M S R - 2 1 - 0 5 5 R 3

2 0 2 1 年 1 0 月 2 0 日

三 菱 原 子 燃 料 株 式 会 社

設工認申請における追加の軽微変更について

図2 洗浄ボックスの材料一覧

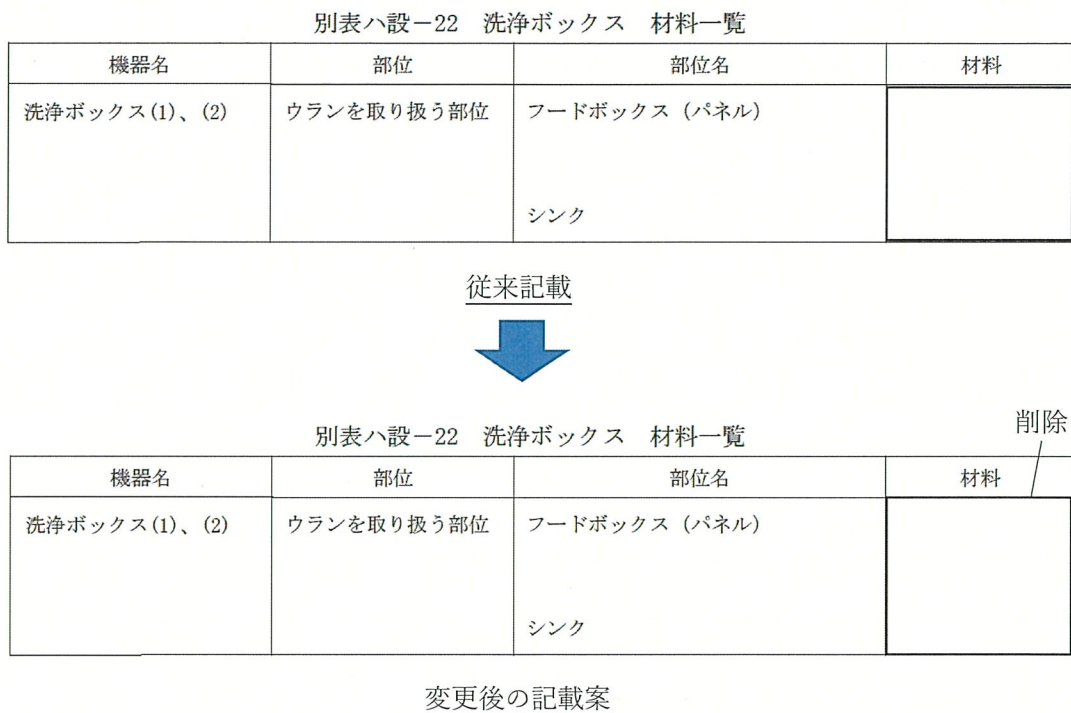
洗浄ボックス(1)(2)の材料一覧について、フードボックス（パネル）に対し、使用されている□と使用されていない□の2つの材料が記載されていた。

いずれも使用可能な材料であることから、より耐熱性の高い[]への交換も考慮して、[]または[]の両者を用いることができるとの意図であり、記載に対しては問題ないと判断していた。しかし、実際に用いている材料を特定することができるように記載するべきであるとの判断に至り、記載を改めることとした。具体的には、[]のみの記載とし、[]の記載を削除することとする。
